筑安集团大厦

方案设计

筑安集团大厦(工规变更)总平面规划及建筑设计方案评审会

福建筑安投资集团有限公司筑安集团大厦(工规变更)总
平面规划及建筑设计方案评审会专家组意见

福建建工集团有限责任公司 Fujian Construction Engineering Group Co., Ltd.	
工程名称	1#楼首层平面图
工程地点	福州市鼓楼区
设计单位	福建建工集团有限责任公司
设计日期	2024.01
设计人	XXX
审核人	XXX
批准人	XXX
专业	建筑
图名	1#楼首层平面图
比例	1:100
图号	1#楼首层平面图
备注	本图仅供参考，不作为施工依据。

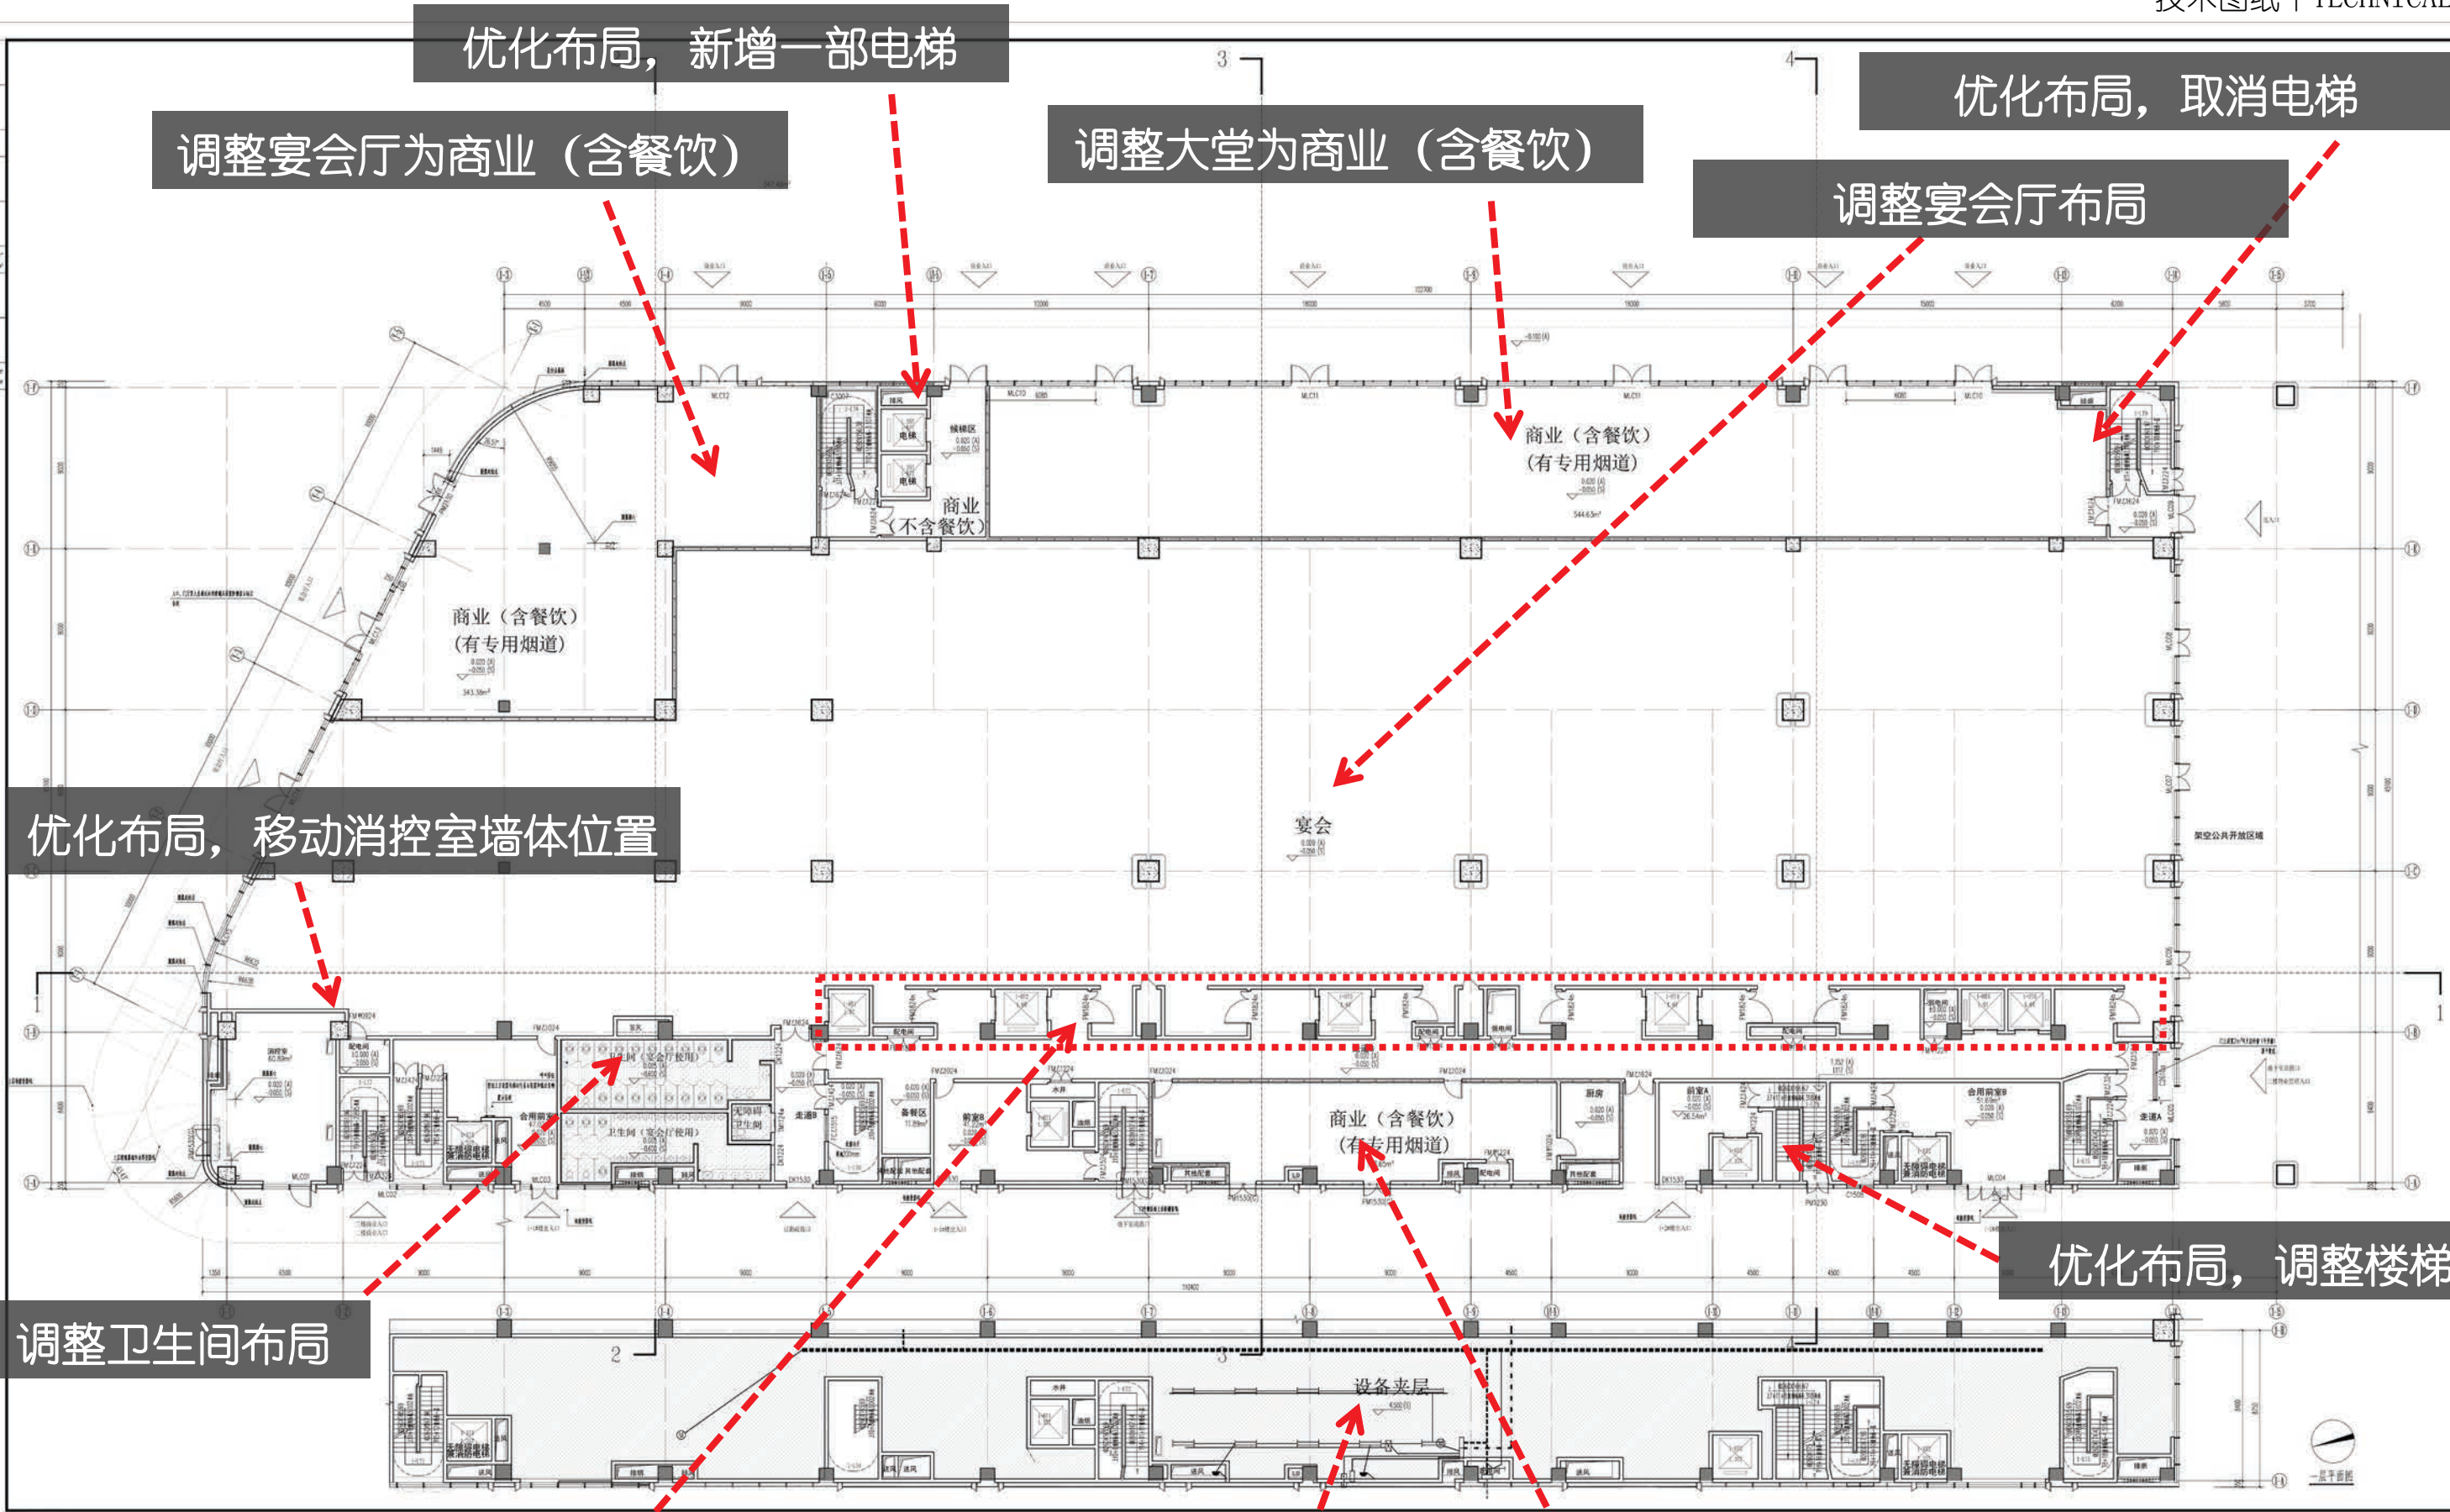
优化布局，新增一部电梯

调整宴会厅为商业（含餐饮）

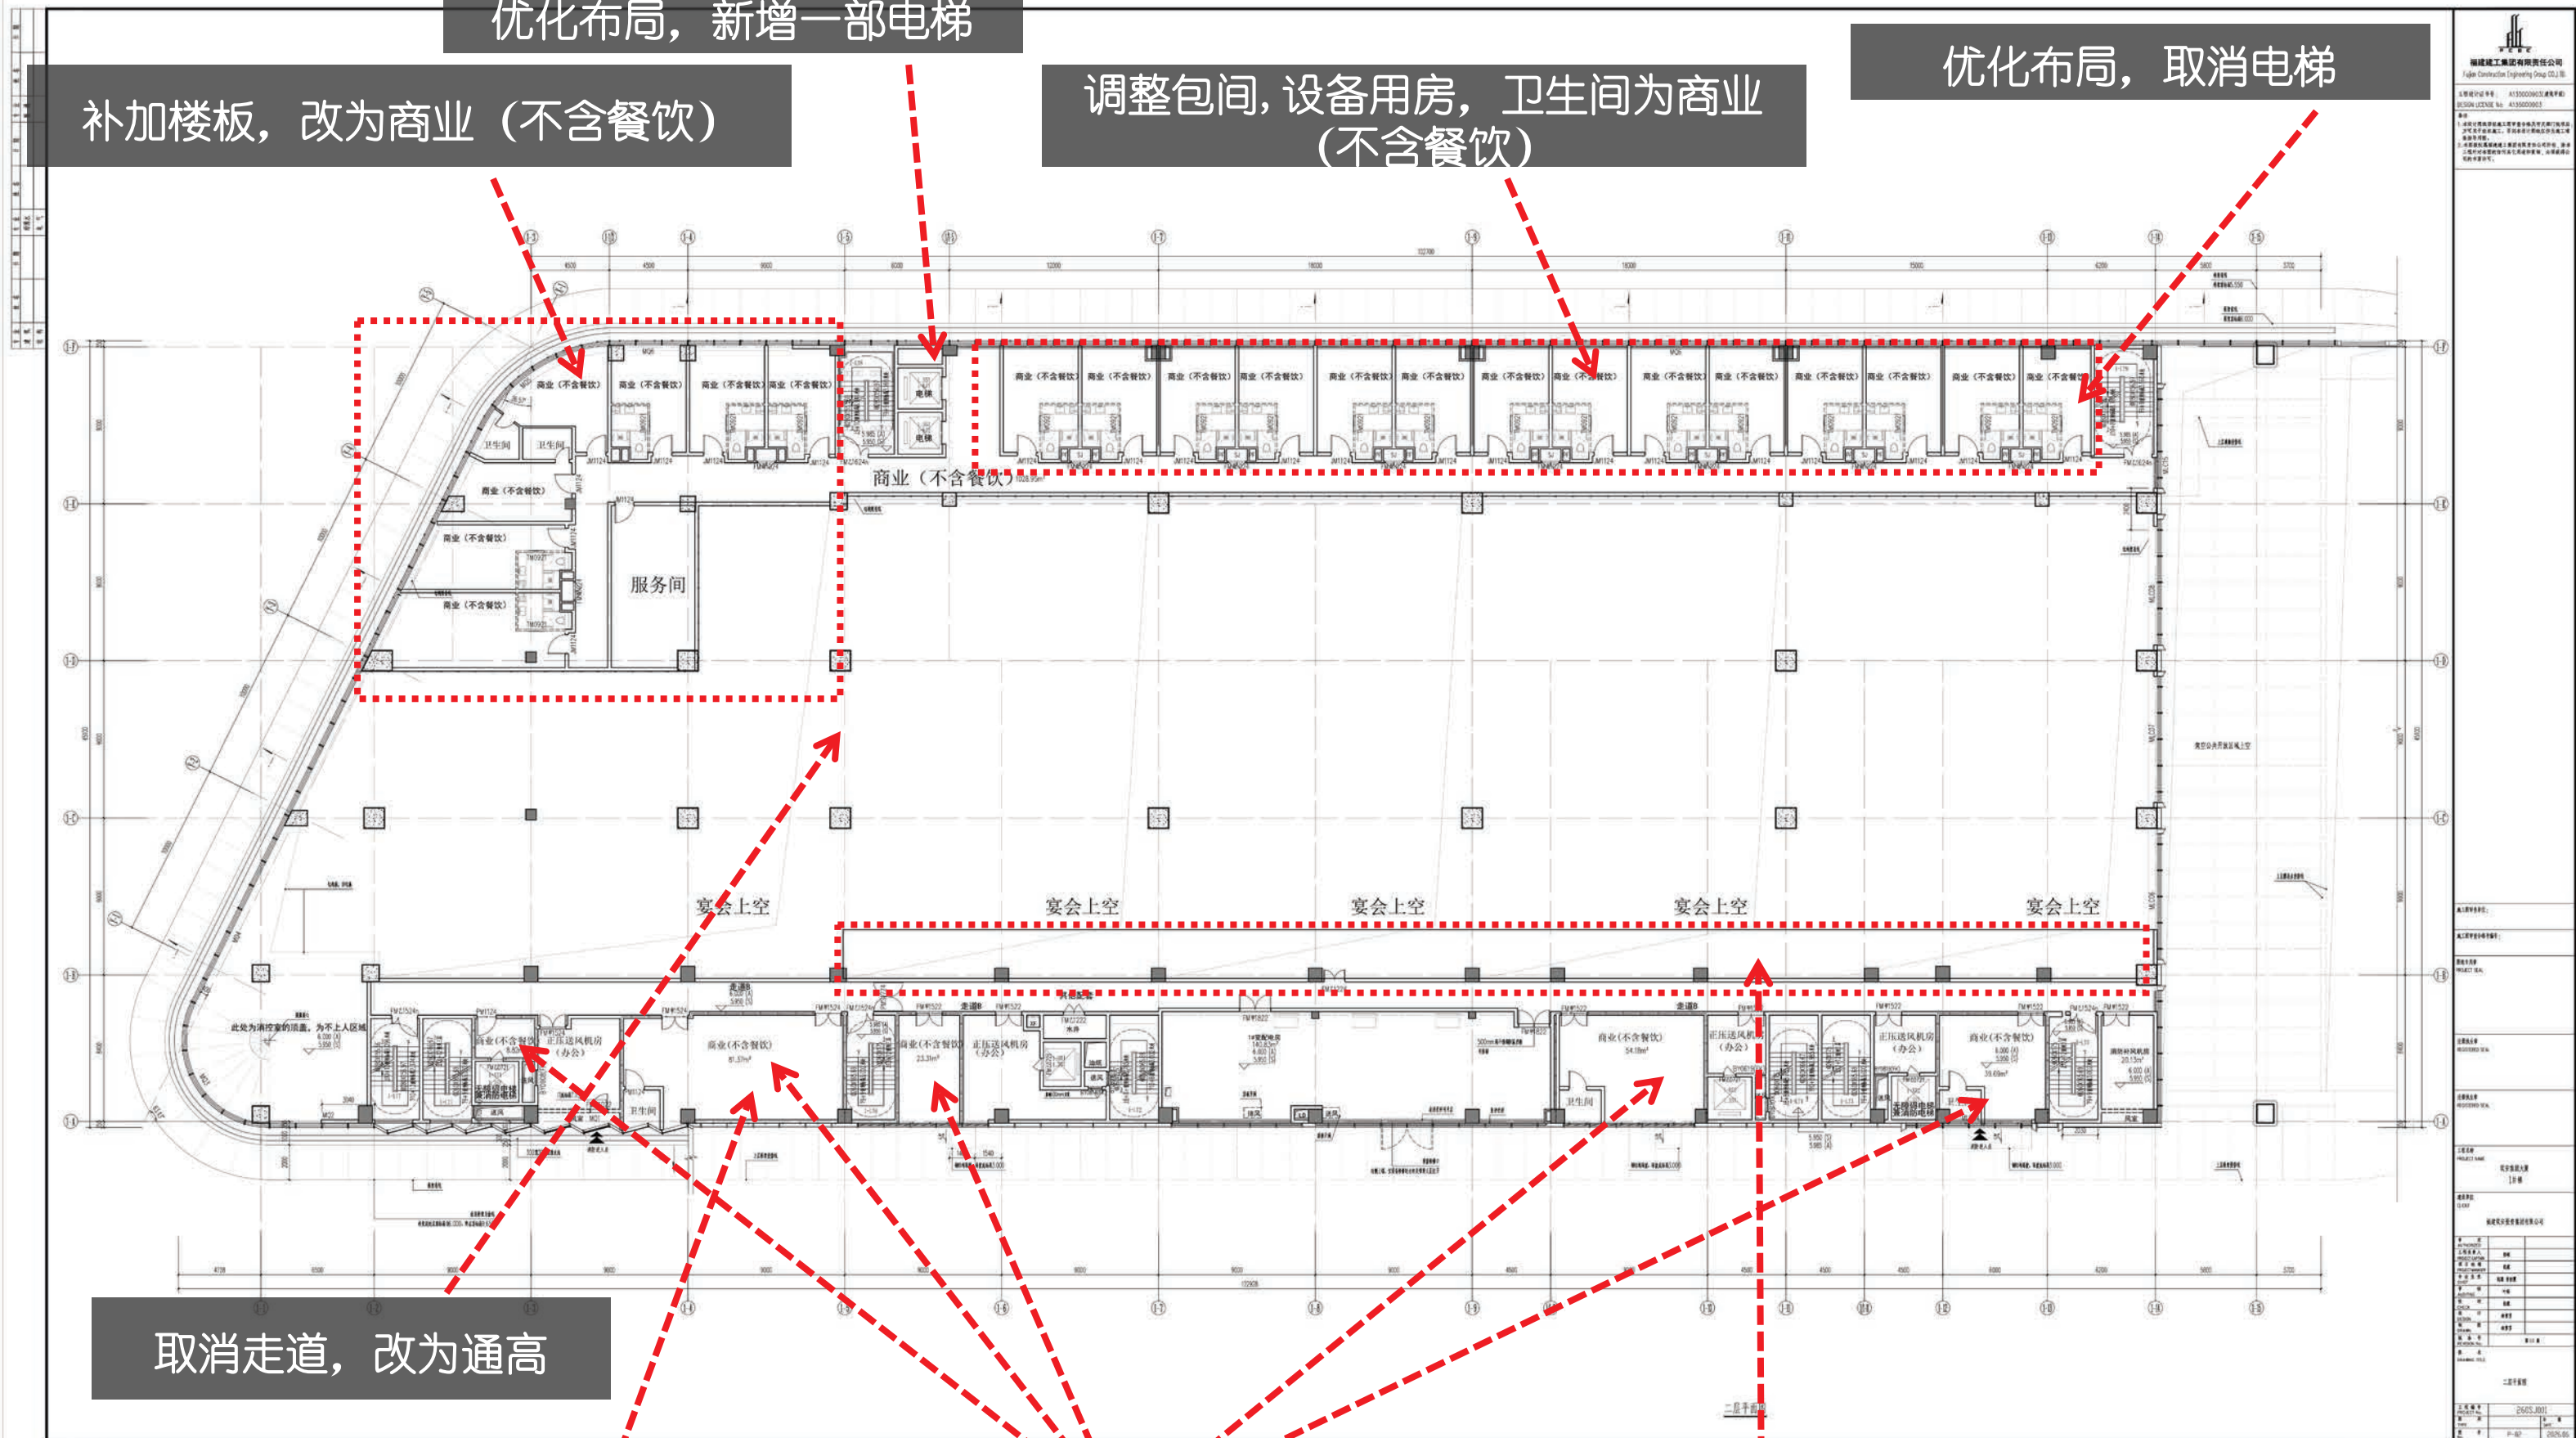
调整原卫生间，服务间为商业（不含餐饮）

设备用房调小，改为商业（不含餐饮）

取消走道，改为通高

调整服务间为商业（不含餐饮）

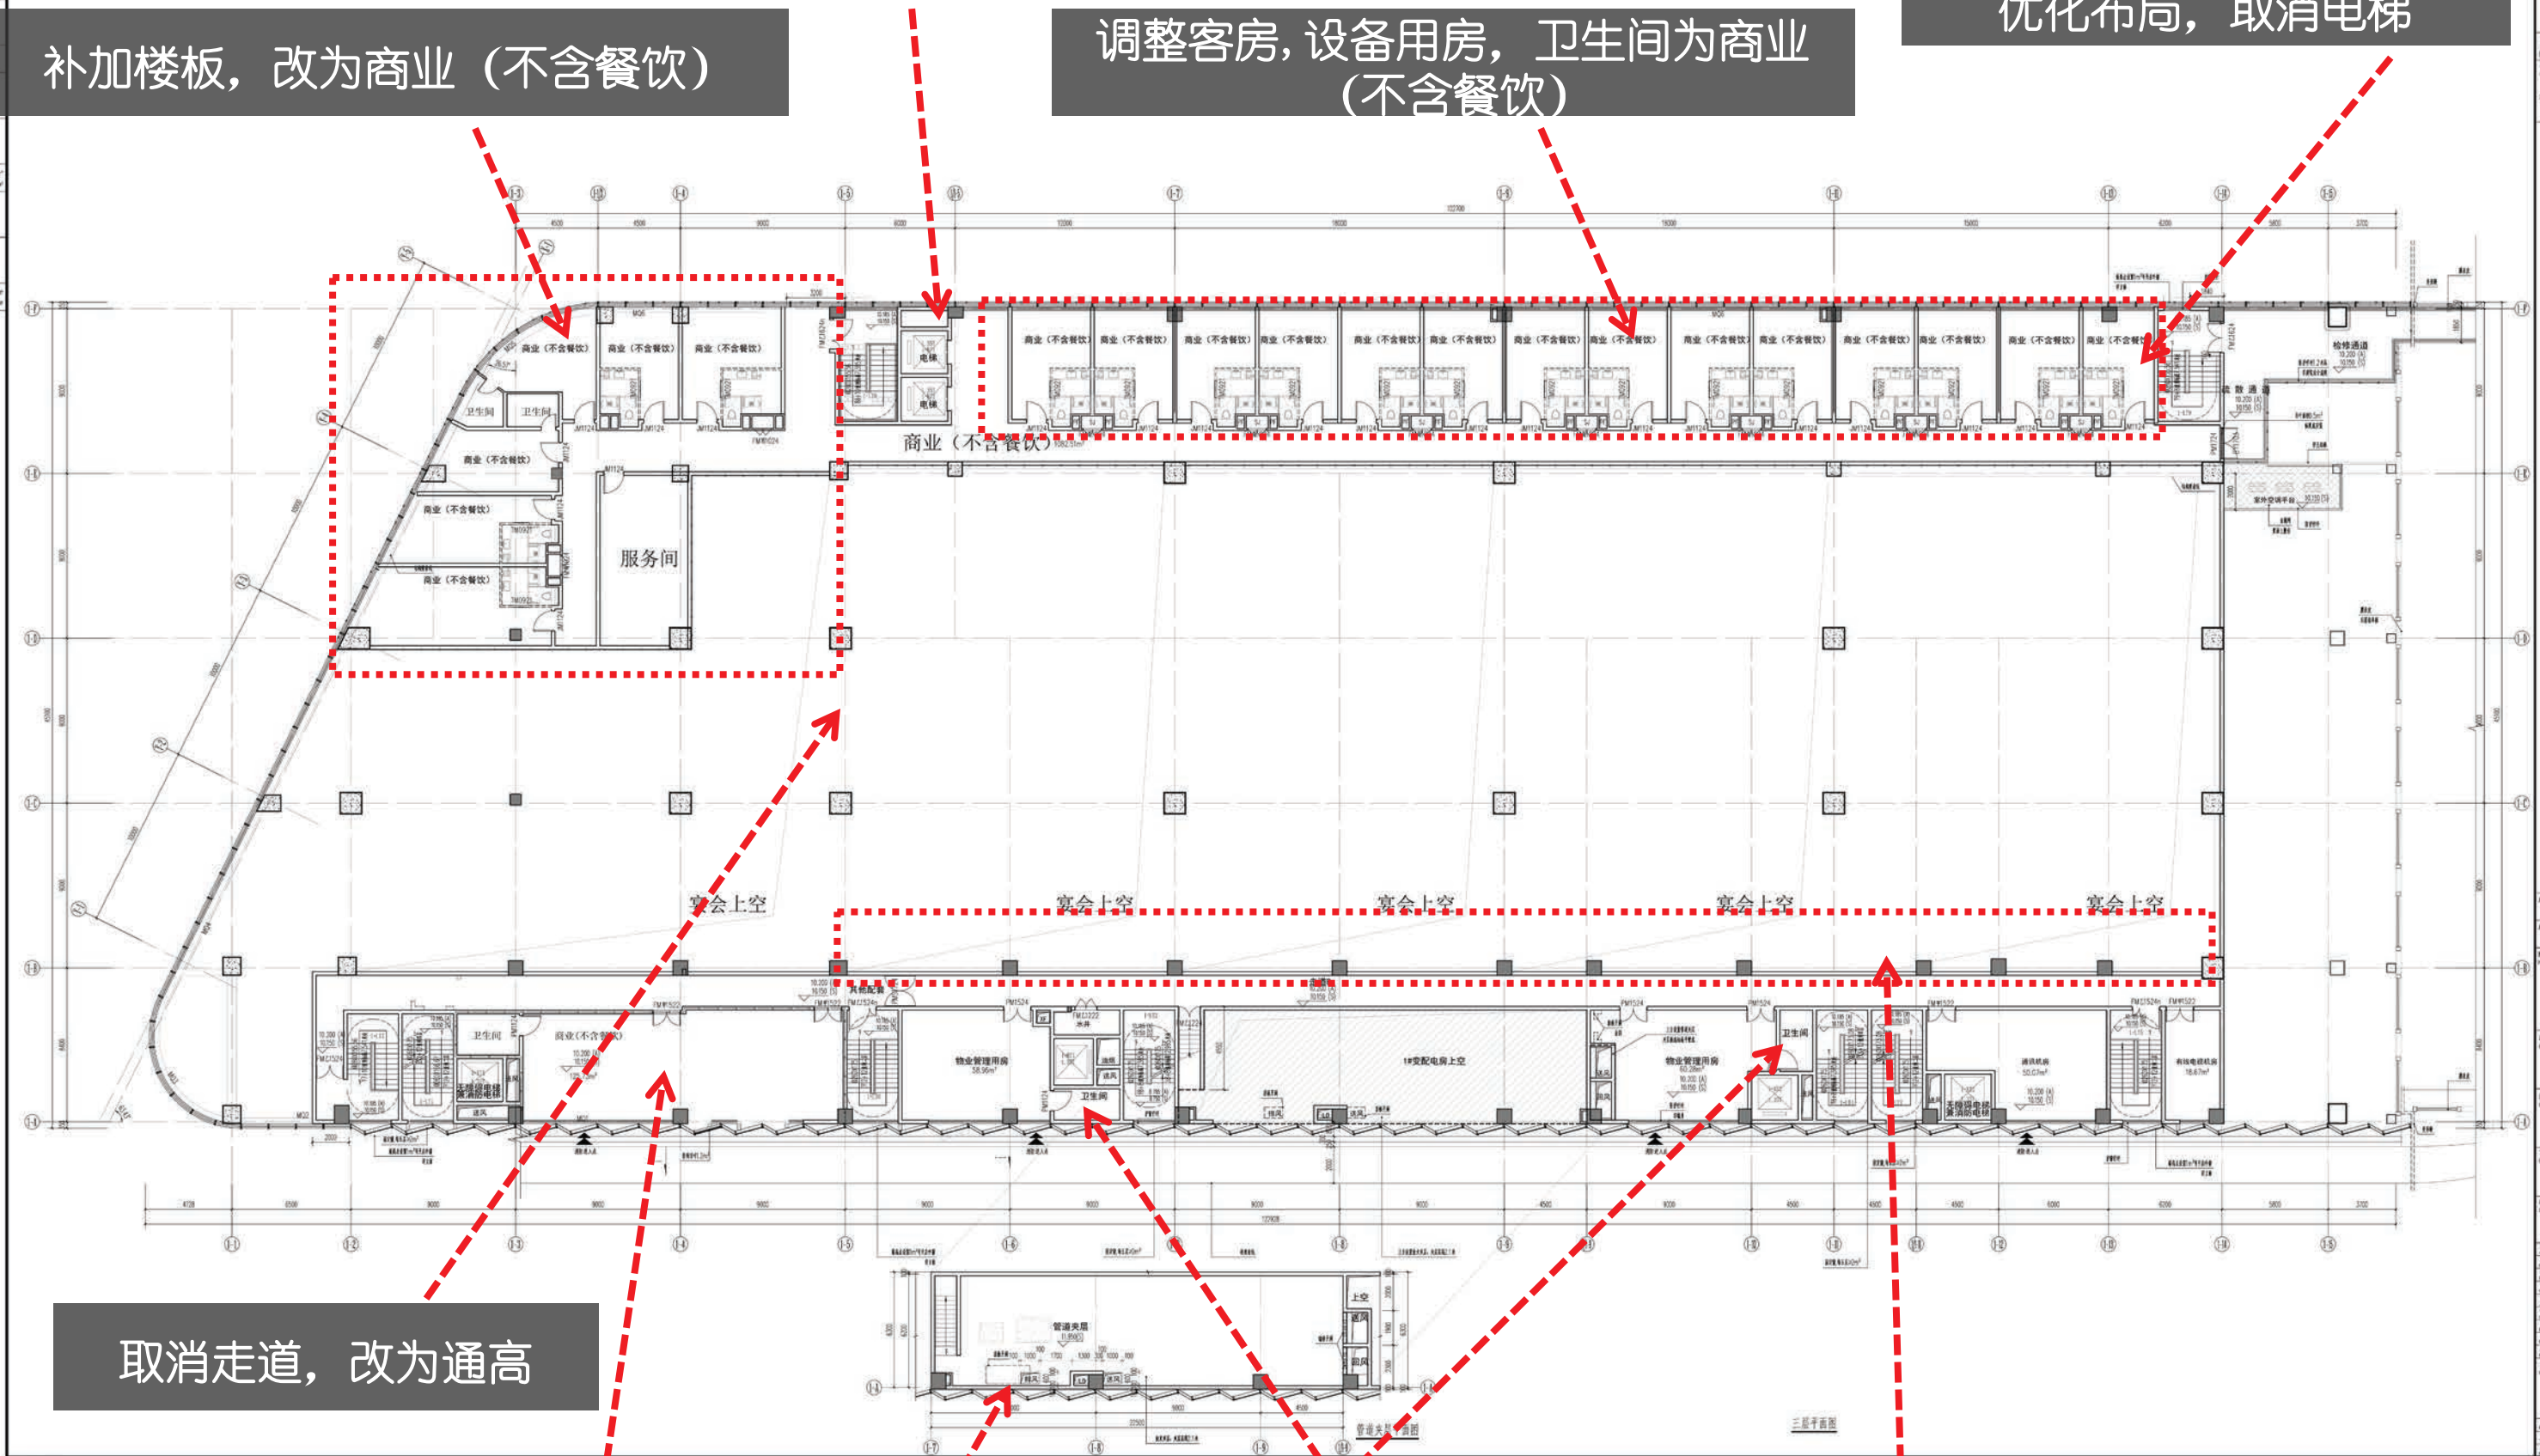
补充设备夹层，层高不超过2.1米
